Énergie Éolienne  
Murdochville inc

## Aménagement d'un parc éolien à Murdochville

Addenda à l'étude d'impact déposé au  
Bureau d'audiences publiques sur l'environnement

Dossier n° 501727  
Juin 2005  
Rév. n° 00

Figure 1

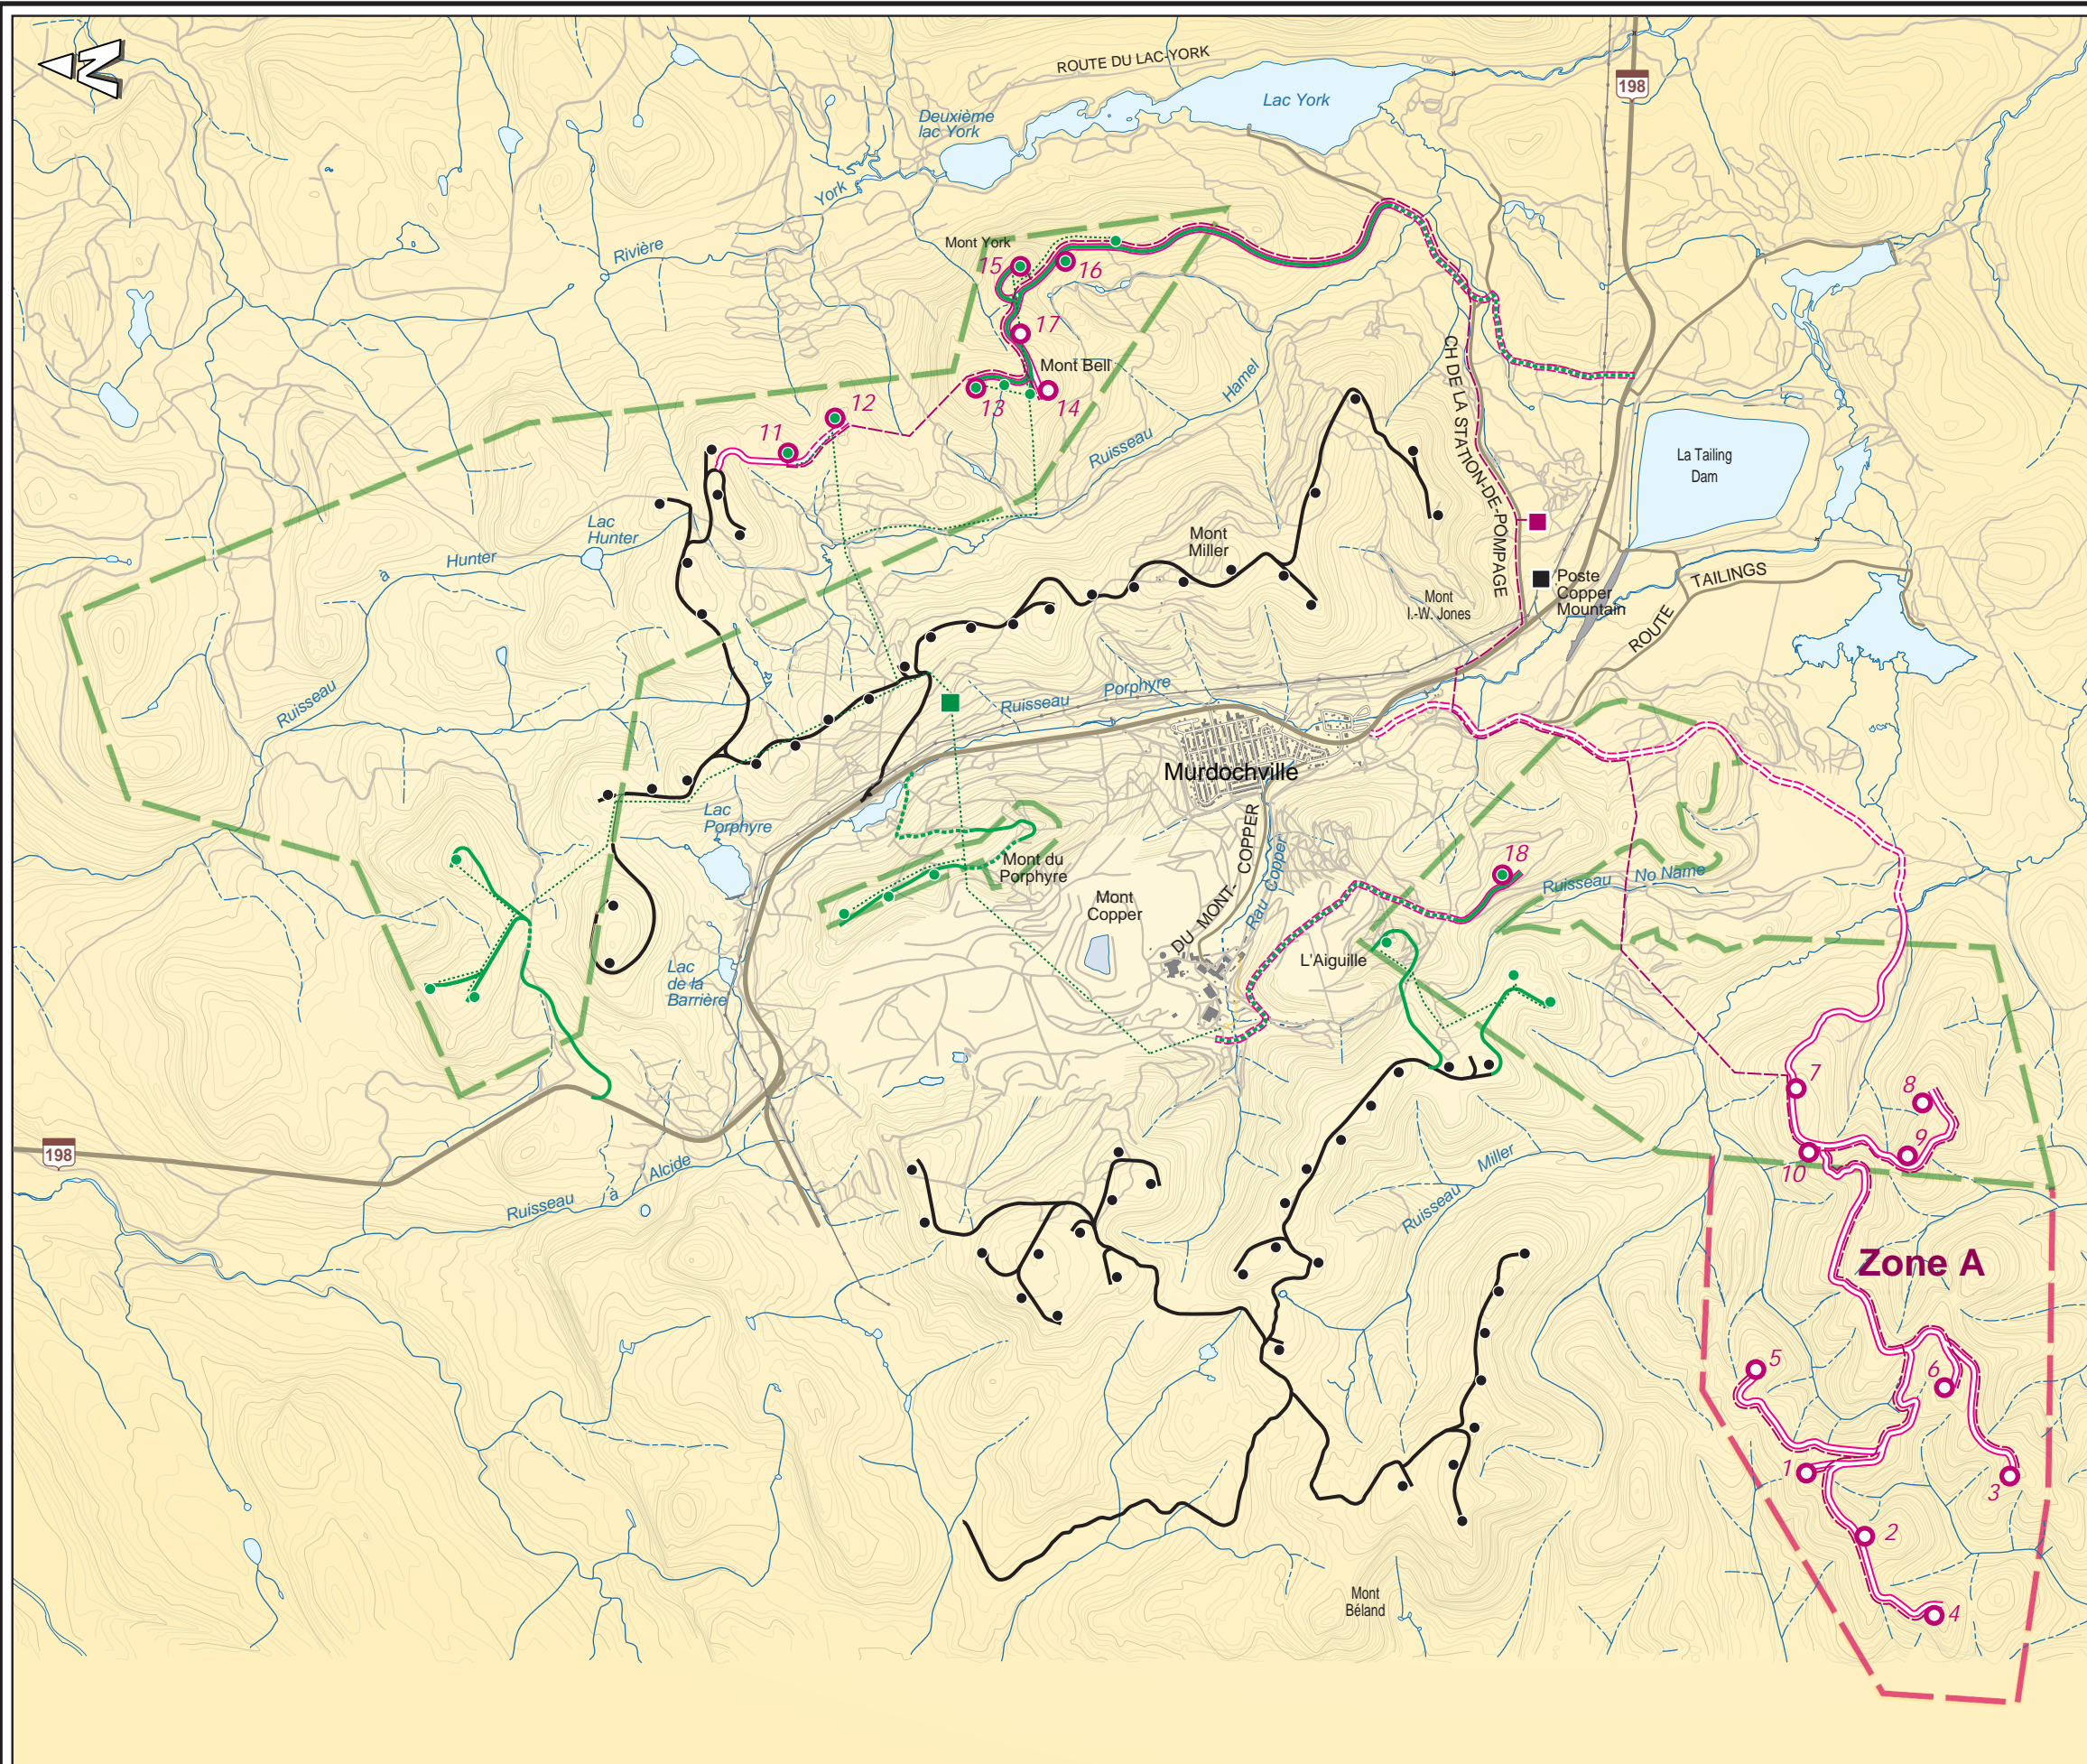
Ayant à cœur le respect des préoccupations des citoyens de Murdochville, 3Ci inc. a alors réévalué la possibilité d'implanter ailleurs les éoliennes prévues sur le mont du Porphyre, soit les éoliennes 1, 4 et 5 telles que présentées à la figure 8.1 du rapport principal d'étude d'impact<sup>1</sup>. Notons qu'une des éoliennes initialement prévue sur le mont du Porphyre avait été relocalisée sur les monts Bell et York. Cette relocalisation avait pour objectif de s'assurer que les critères du MDDEP, en matière de bruit, soient rencontrés. Il faut noter que le site du mont Porphyre fait l'objet d'une entente superficielle entre le MRNF et 3Ci inc. Par la suite, des rencontres et des discussions, entre le MRNF et 3Ci inc., ont eu lieu pour explorer des alternatives afin de relocaliser ailleurs les éoliennes du mont du Porphyre. Ces discussions ont amené le MRNF à proposer une entente superficielle en remplacement dans un secteur peu achalandé de la Réserve faunique des Chic-Chocs.

Considérant que les trois éoliennes prévues (variante A de l'étude d'impact) sur le mont du Porphyre étaient parmi les plus performantes au niveau des capacités de production, il a été proposé en plus de déplacer aussi les trois éoliennes (# 3, 6 et 7) isolées dans le secteur nord du projet, soit le secteur de la rivière Madeleine et de regrouper ces six éoliennes dans le secteur sud-est de la Réserve faunique des Chic-Chocs, soit au sud-ouest du mont de L'Aiguille. Cette entente fait en sorte de garantir à 3Ci inc. de conserver le bilan global de production d'électricité. Le secteur de la Réserve offre un potentiel éolien moindre que celui du mont du Porphyre et plus que celui du secteur de la rivière Madeleine.

Cette mesure permet à la fois de diminuer sensiblement l'impact visuel du projet sur la ville de Murdochville, et à la fois de se conformer au PRDTP qui spécifie une distance minimale de 5 kilomètres entre les éoliennes et les fosses à saumons de la rivière Madeleine. Dans le cas des éoliennes du secteur Madeleine, l'éolienne numéro 3, même si elle n'était pas visible, était située à une distance de 4,7 kilomètres des fosses à saumons 63 et 67 de la rivière Madeleine.

En plus de relocaliser ces six éoliennes, dans un but combiné d'optimisation de la nouvelle variante et de diminution des impacts, le promoteur a également décidé de déplacer 3 éoliennes prévues près du mont de L'Aiguille (# 9, 10 et 18) ainsi qu'une éolienne prévue dans le secteur Bell-York (# 17) et de regrouper ces quatre éoliennes au sud-ouest du mont de L'Aiguille tout juste à l'extérieur de la Réserve faunique des Chic-Chocs, dans le secteur faisant déjà l'objet d'une entente superficielle.

La relocalisation des éoliennes du mont de L'Aiguille vient diminuer l'impact visuel des éoliennes sur la ville de Murdochville tandis que la relocalisation de l'éolienne du secteur York-Bell vient diminuer l'impact visuel et l'impact sonore (16 % moins de génération de bruit au niveau de la perception sonore) pour le secteur de la base de plein air du lac York, ainsi que l'impact potentiel sur l'habitat de la Grive de Bicknell dans ce secteur.

Somme toutes, ces modifications, présentées à la figure 1, conduisent sans aucun doute à un bilan environnemental global positif.

La nouvelle implantation proposée comporte six éoliennes dans la zone A, soit trois éoliennes prévues initialement sur le mont du Porphyre et trois éoliennes prévues au nord de Murdochville dans le secteur de la rivière Madeleine (voir figure 1). Deux éoliennes ont été relocalisées sur le chemin d'accès à la zone A et enfin deux autres éoliennes sont relocalisées immédiatement à l'est de la zone A. Trois de ces éoliennes étaient initialement prévues près du mont de L'Aiguille et la dernière a été retranchée du secteur du Mont York.
